# **PROJET ÉOLIEN Des Marchellions**

## **Mémoire en réponse à l'avis de la MRAe**

**Communes de  
Saint-Maur-sur-le-Loir et Dancy (28)**

N°MRAe 2025-5315

Figure 1 : présentation de solutions de substitutions à l'échelle de la communauté de communes du Bonnevalais

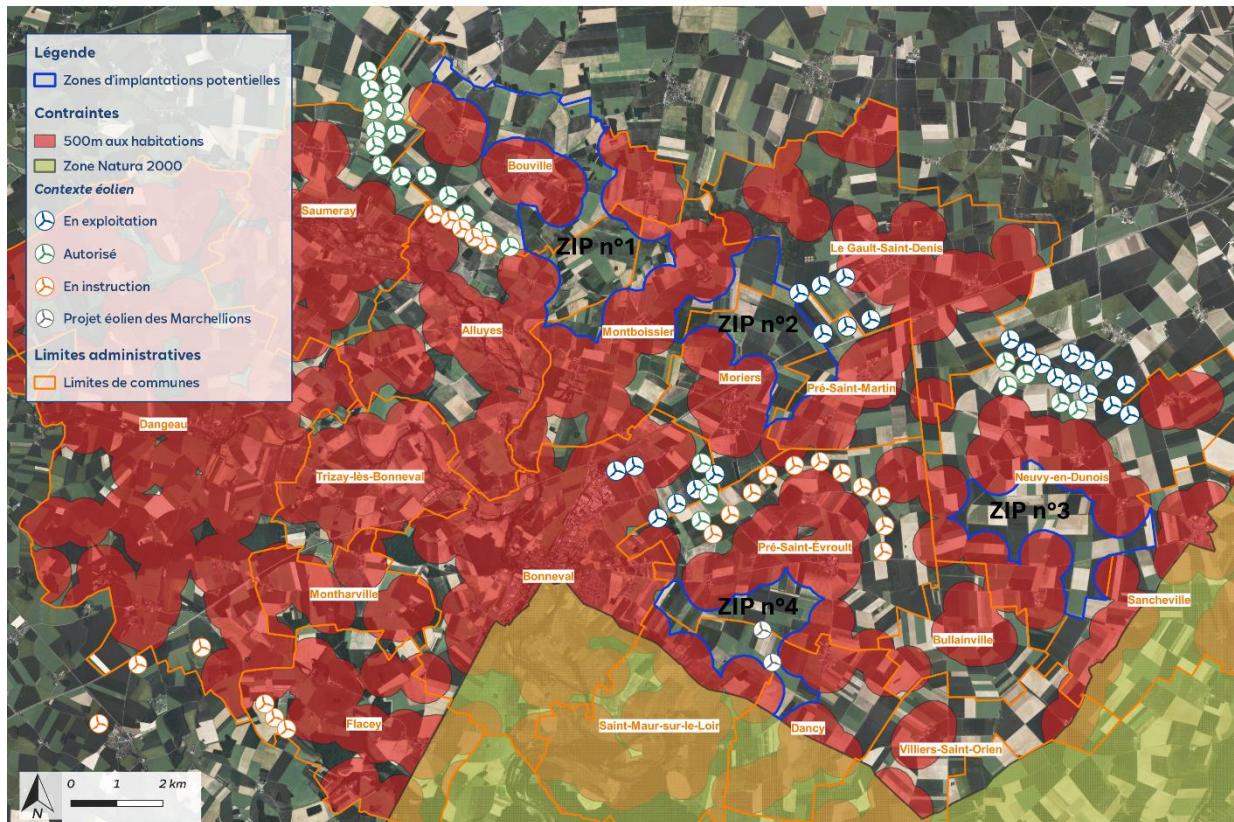
DESCRIPTION DU PROJET	PAGE DE L'AVIS MRAE
<b>« L'autorité environnementale recommande de rechercher des solutions alternatives pour le choix du site d'implantation au regard des incidences sur l'environnement »</b>	p.5

La justification du choix du site d'implantation du projet découle d'une analyse multifactorielle à différentes échelles, et est bien présentée dans l'Etude d'Impact en pages 140 et 141. Cette justification s'appuie notamment sur différentes thématiques, telles que :

Cette première analyse permet d'identifier plusieurs sites favorables à un projet éolien, et la carte présentée ci-après identifie plusieurs zones d'implantations potentielles (ZIP) à l'échelle de la communauté de communes du Bonnevalais.

Ces zones sont principalement définies par la prise en compte d'un éloignement de 500 mètres à toute habitation, et le lecteur remarquera que le potentiel éolien s'observe majoritairement sur la partie est de la communauté de communes, avec un habitat davantage dispersé.

De plus, la présence combinée de la Zone de Protection Spéciale (ZPS) « Beauce et vallée de la Conie » et de la Zone Spéciale de Conservation (ZSC) « Vallée du Loir et affluents aux environs de Châteaudun » réduit les alternatives éoliennes possibles sur la partie sud de la communauté de communes. La bonne prise en compte de ces zones Natura 2000, au sein desquelles le développement éolien est proscrit, est donc attendue dans le cadre du développement d'un projet éolien à proximité.

Quatre zones d'implantations potentielles ont ainsi été étudiées et comparées, et en voici un récapitulatif :

L'analyse de ces ZIP met en évidence que différentes solutions de substitution au parc éolien des Marchellions existent au sein de la communauté de communes du Bonnevalais. Toutes les zones analysées présentent des enjeux plus ou moins similaires sur la biodiversité et le paysage. En effet, la similarité des paysages, à savoir des grandes parcelles agricoles avec peu de boisements, implique

Comparaison de la zone d'influence visuelle maximale dans l'état initial et de la zone d'influence visuelle du projet retenu.  
(source : dossier de demande d'autorisation, version juin 2025)

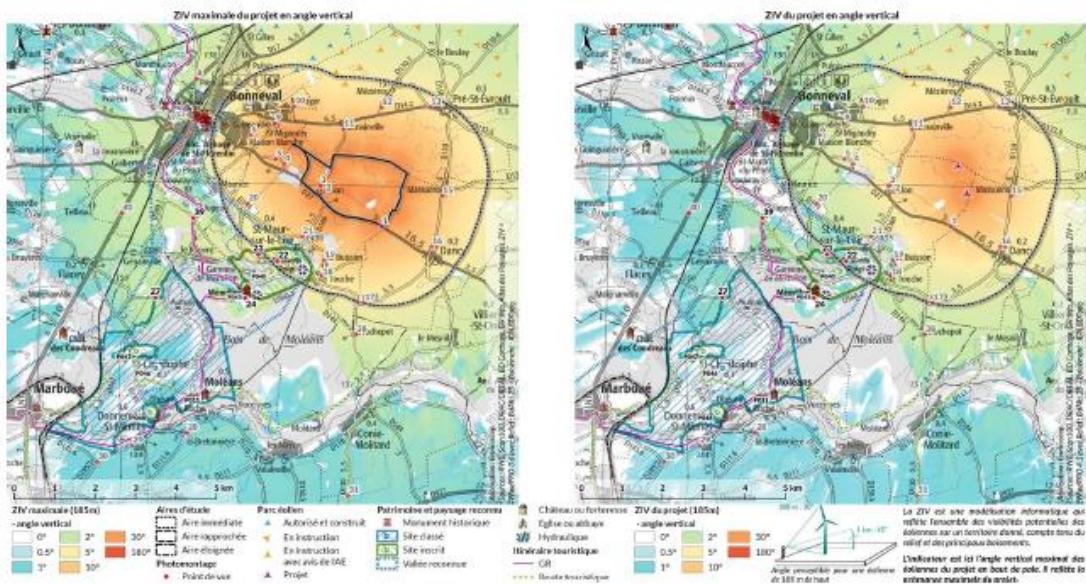
La carte présentant la zone d'influence visuelle du projet peut laisser supposer de la visibilité de celui-ci depuis les boucles du Loir. Il s'agit là de l'un des secteurs les plus pittoresques du département, dont l'environnement est exceptionnellement préservé et sauvegardé, notamment par les sites inscrits de la Boucle du Loir et du village de Saint-Christophe, et le site classé de Saint-Christophe.

Synthèse des impacts du projet sur les effets d'encerclement et de saturation visuelle  
(source : dossier de demande d'autorisation, annexe de l'étude d'impact, version juin 2025).

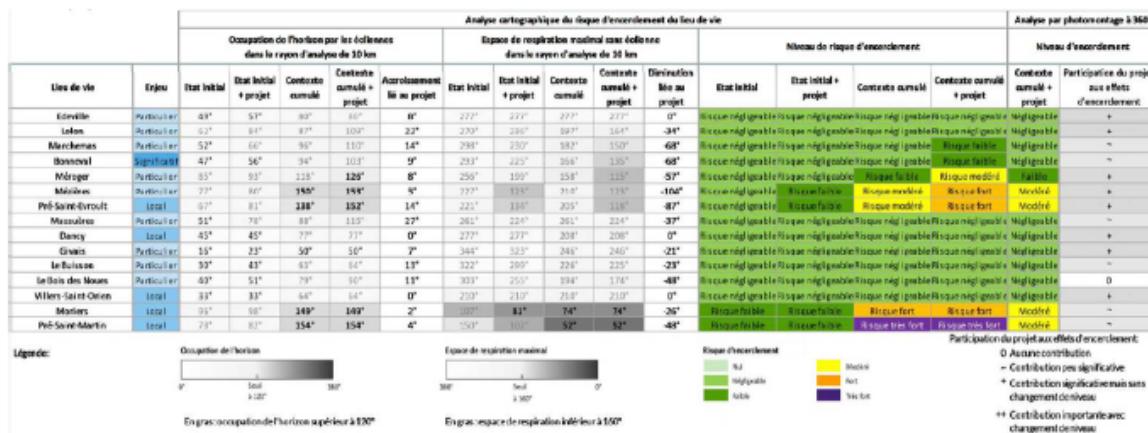
Le dossier indique que le risque de saturation visuelle et d'encerclement est faible pour les bourgs de Mézières, Pré-Saint-Evroult, Moriers et Pré-Saint-Martin avec le seul projet de parc éolien des Marchellions.

L'autorité environnementale nuance cette affirmation.

Elle relève que l'espace de respiration, c'est à dire le plus grand angle sans éolienne, n'est plus que de 52° depuis Prés-Saint-Martin et 74° depuis Moriers. Or, ces espaces ne respectent pas les recommandations qui fixent un seuil d'alerte dès que l'espace de respiration est inférieur à 160°<sup>1</sup>.
